## Uttale - Dispensasjon - Fedje 169/182 - parkeringsplass ny kai og utlegging av flytebrygge

Vi viser til brev frå Fedje kommune datert 05.06.2023, mottatt her 30.06.23. Saka gjeld søknad om utfylling i sjø for bygging av parkeringsplass, ny kai og utlegging av flytebrygge på Gnr 169, Bnr 182 i Fedje kommune.

Situasjonskart

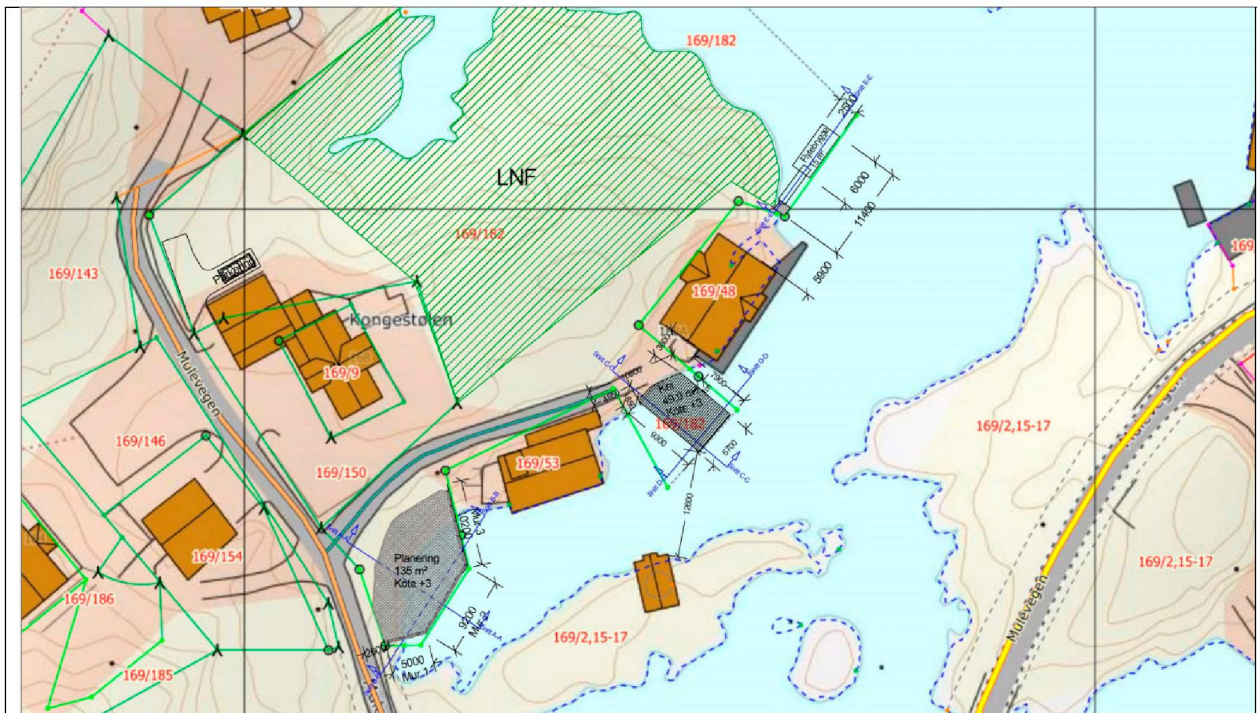
Statsforvaltaren vurderer at tiltaka samla sett er store, sjølv etter at kaia er redusert. Dei vil endre oppleving av landskapet og auke privatisering av strandsona. Vi gjer merksam på at arealet i sjø er registrert som eit friluftsområde som er eigna for lek og rekreasjon. Det er skildra som eit barnevenleg padle og badeområde. Flytebryggja er plassert utanfor areal satt til småbåthamn i kommuneplanen, og vil gå ut i eit anna landskapsrom. Kaien går lengre ut i sjøen enn dei andre tiltaka i området, noko som vil ha betydning for landskapet. Det er også registrert ein del raudlista fugleartar som kan nytte vågen som funksjonsområde. Det må vurderast om utfylling i sjø kan påverke naturmangfaldet i området. Tiltaka er slik vi forstår det for ein brukar, utan vekt på felles løysingar. Parkering skal som hovudregel ikkje plasserast i strandsona, og vi saknar ein vurdering av både behov og alternativ plassering.

Statsforvaltaren vurderer at tiltaka samla sett er for store, og at dei kan vere i strid med statlege planretningslinjer for differensiert forvaltning av strandsona langs sjø. Statsforvaltaren rår difor ifrå dispensasjon frå plankravet i denne saka. Vi rår også ifrå dispensasjon frå formål bruk og vern av sjø og vassdrag. Vi er særleg kritisk til utfylling for parkering og flytebrygge som ikkje er i samsvar med formålet i kommuneplanen.
